Service-Bulletin

Container

**PRODUKTVERBESSERUNG
Panik-/Sicherheitsschloss**

SB-069 | 27.11.2008

Abbildung 1: LINKE und RECHTE Türausführung; Betrachtung der Türen (des Containers) von außen

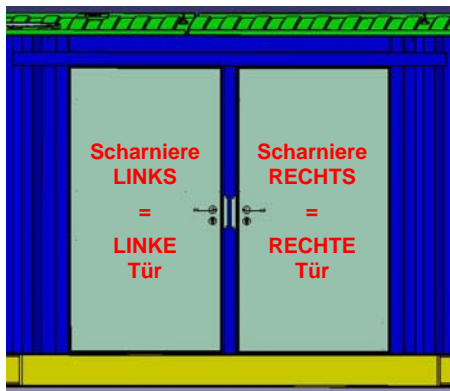
Grundsätzlich unterscheidet man zwischen linker und rechter Türausführung (siehe Abbildung 1):
